ИЗМЕНЕНИЕ № 5 ОСТ 26-02-537-79 "АППАРАТЫ ВОЗДУШНОГО ОХЛАЖДЕНИЯ
ЗИГЗАГОБРАЗНЫЕ С ДВУМЯ ВЕНТИЛЯТОРАМИ. ОСНОВНЫЕ
ПАРАМЕТРЫ И РАЗМЕРЫ"

Дата введения 01.01.89.

Черт. 18

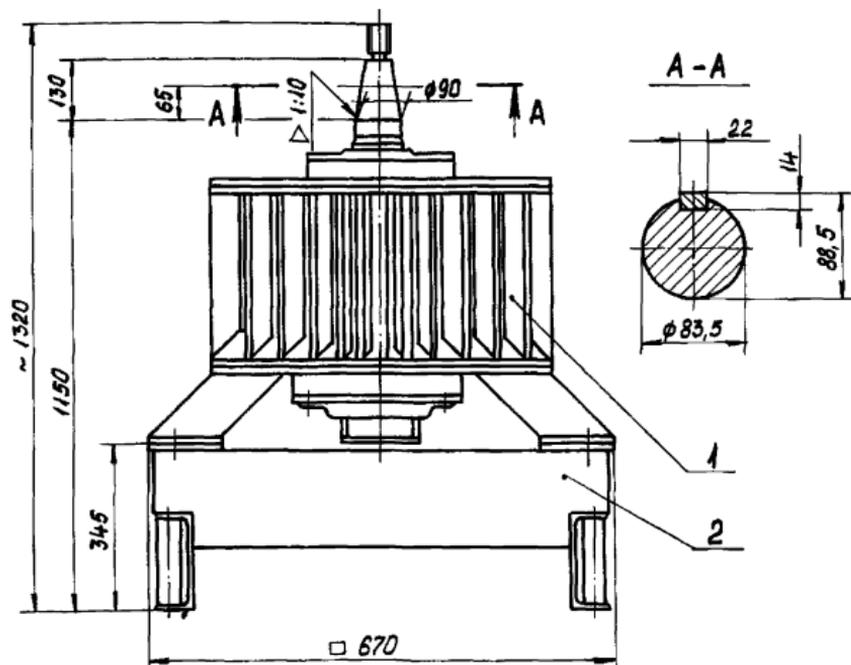
Пункт 9. Табл.2. Примечание 2. Заменить слова: "по ОСТ 26-02-1522-77" на "приведена на черт.18".

Пункт 21. Заменить ссылку: ОСТ 26-02-1522-77 на "черт.18".

Вновь ввести стр. 27г.

Привод вентилятора от тихоходного электродвигателя

Расположение фундаментных болтов см. рис. 3.

1. Электродвигатель. 2. Рама.
Масса рамы 65 кг не более.
